GEO17

GENNAIO 2025

Comune di Bardonecchia	Piano Regolatore Generale Comunale	Progetto Definitivo
Relazione integrativa		Gennaio 2025

Relazione integrativa successiva alle osservazioni formulate dal Settore Tecnico Regionale prot. A1813A del 22.01.18 e prot. 168988 del 29.11.23, del parere della Direzione Opere Pubbliche prot. 169208 del 29.11.23 e del contributo del Tavolo Tecnico prot. 168789 del 29.11.23

8.1 Area AVU1

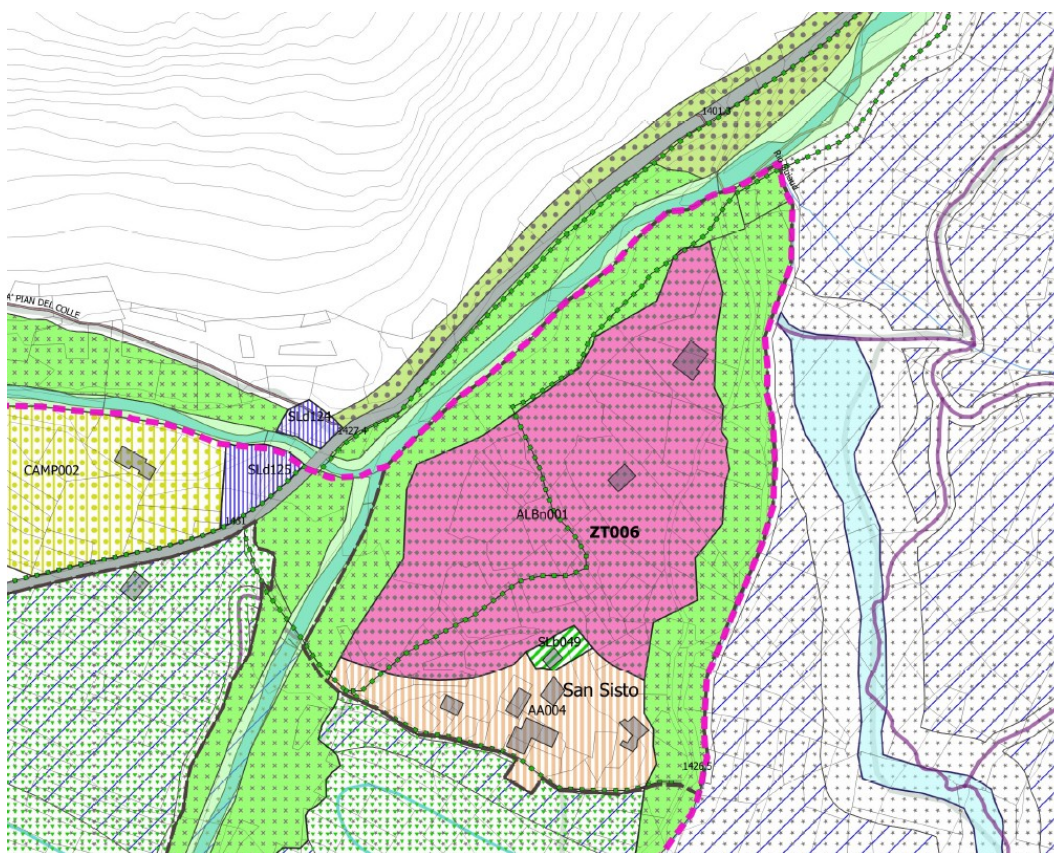
Per quanto riguarda l'ambito AVU 1 di Pian del Colle ove la proposta di piano intende potenziare la ricettività complessiva di Bardonecchia sia in termini quantitativi sia qualitativi con nuove attività alberghiere e residenziali (scheda d'area AVU1) e attrezzature d'uso pubblico per lo sport e il tempo libero anche attraverso l'edificazione di nuova cubatura per un totale di 7.700 mc (Zona di trasformazione ZT006 e sottozona ALBn001 e A012) ricostruendo anche il "centro storico" di San Sisto oggi non più esistente, si rileva che l'area risulta oggi in gran parte boschiva, ineditata ad eccezione della cappella di San Sisto e di due edifici monofamiliari raggiungibili attraverso una strada podereale non asfaltata. Non costituisce pertanto un centro o nucleo abitato ai sensi dell'art. 12 della LR 56/77, inoltre i ruderi attualmente presenti sono privi delle coperture, dei tetti, degli orizzontamenti ed in gran parte anche dei muri perimetrali per cui la loro sagoma è vagamente desumibile unicamente dalla base dei muri prima esistenti, ciò considerato e visto lo stato dei ruderi in apparente abbandono da tempo remoto non documentato la zona è da considerarsi urbanisticamente ineditata (*cf. TAR Piemonte, Sez. I, n. 410, del 4 aprile 2013, Urbanistica. Caratteri di rudere in un manufatto*) e peraltro non viene data dimostrazione del fatto che di tali vestigia "sia possibile accertarne la preesistente consistenza" in coerenza con le descrizioni fornite dal D.P.R. 380/2001.

Si ravvisa inoltre un'incoerenza con il Comma 6 lettera c. art. 31 del citato PTR che indirizza le politiche delle amministrazioni locali a ridurre all'indispensabile gli interventi di nuova edificazione, demolizione e ricostruzione di edifici nelle aree rurali se non strettamente funzionali all'esercizio dell'attività agro-silvo-pastorale e delle attività integrative.
